Akts nr. 51-27.03.2015.
Par KONFERENČU ZĀLES griestu apdares izbūvi.

Objekts : Jelgavas Tehnikuma rekonstrukcija.

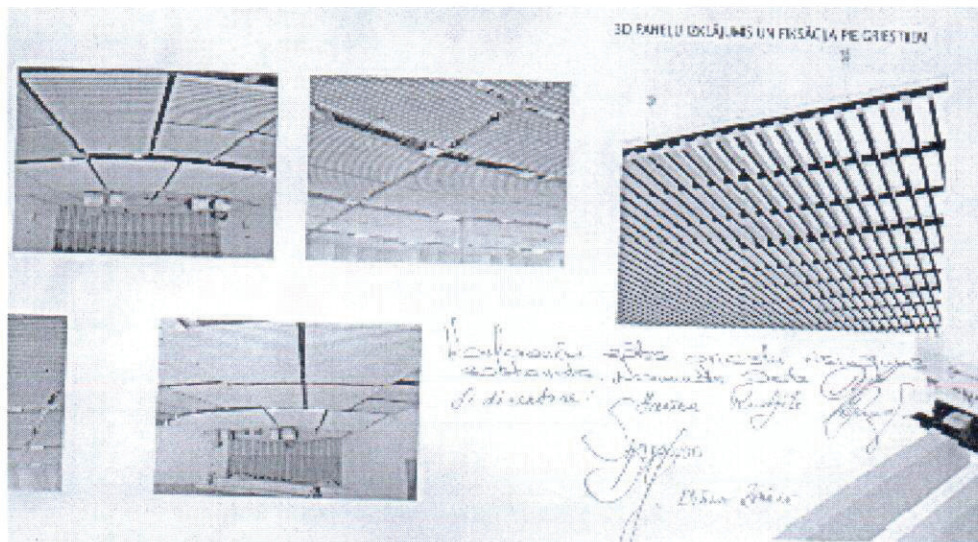
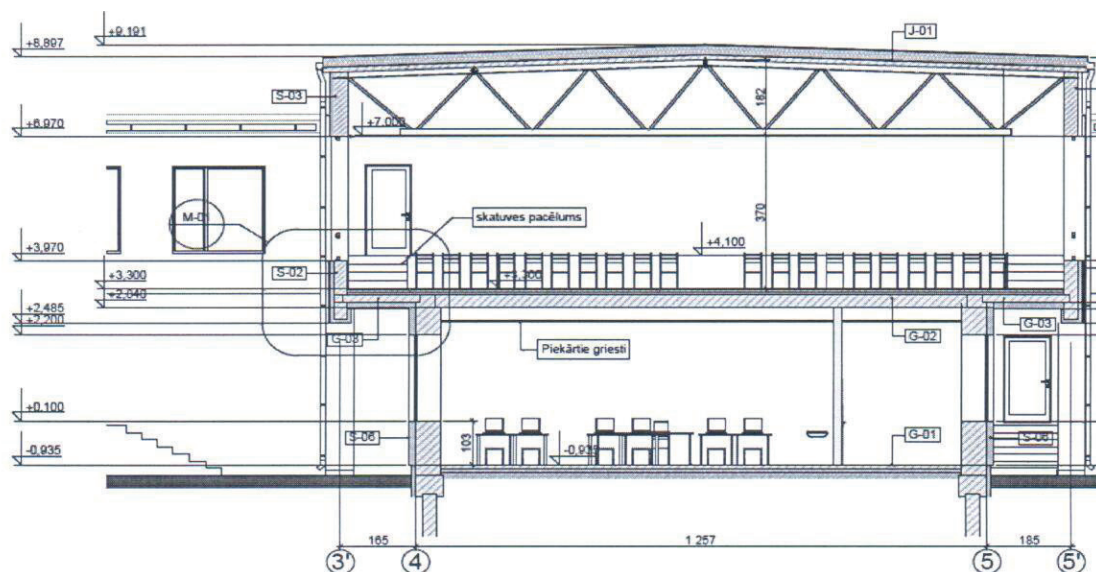
Akta priekšmets: „Konferenču zālei” konstruktīvais griestu augstums saskaņā ar Tehniskā projekta risinājumu (Projekts nr.3 lapas nr.AR-03, AR-09) ir 5,52m, zāles telpas izmēri ir 33,35m x 15,75m, bet metāla kopņu griestu augstums ir 3,65m. Izbūvējot akustiskos piekārtos griestus 3,65m augstumā no zāles grīdas zem nesošajām jumta kopnēm, tiks nelietderīgi un būtiski samazināta telpa.

Risinājums: Jāizbūvē piekārti griesti, kuri ir arhitektoniski pievilcīgi, kuri vizuāli nesamazina griestu augstumu un, kuri atbilst normatīvajām akustiskajām prasībām!

Pamatojums: Rasējums nr. ARD-14, ieraksts Projekta nr.1 .
